AVIS DE L'AUTORITÉ ENVIRONNEMENTALE

relatif au projet d'extension de l'installation de méthanisation exploitée par le GAEC des Fiches
sur la commune de Saint-Nicolas du Tertre - (56)

– dossier reçu le 30 août 2017–

Photo aérienne du site (source : étude d'impact)

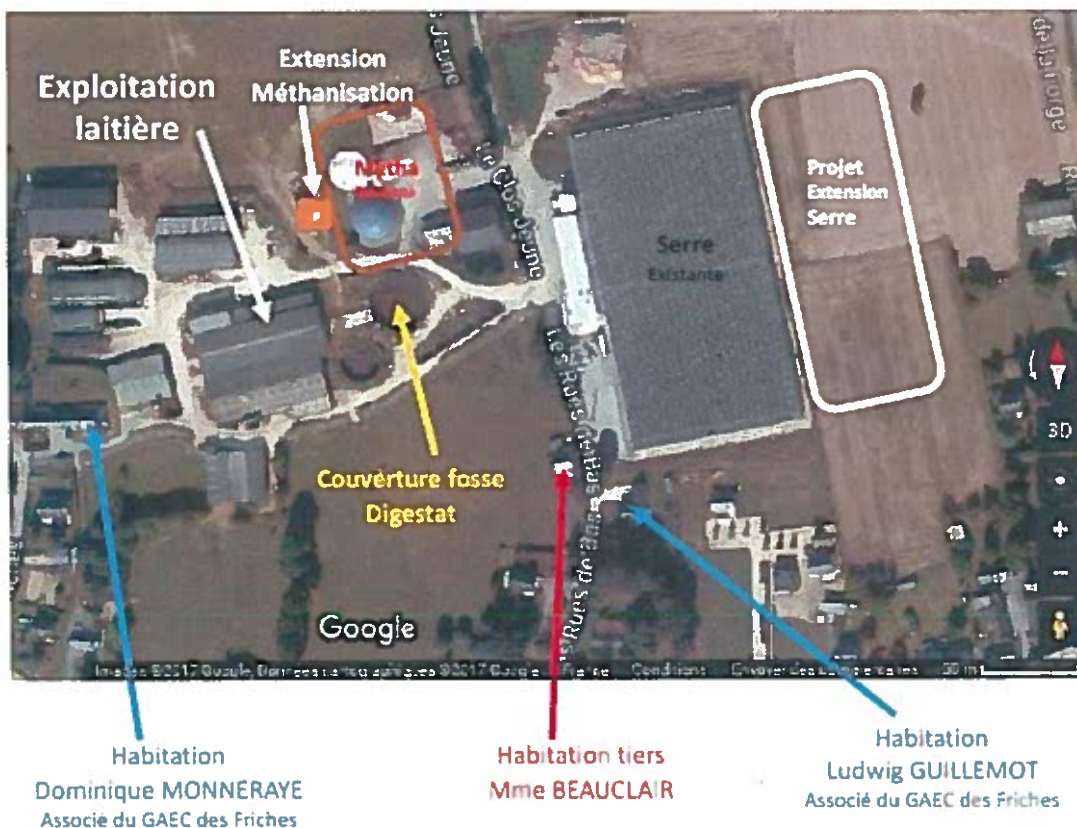
Les environs sont caractérisés par des terrains agricoles et des zones d'habitations dispersées. Les premières habitations sont situées à environ 120 m.
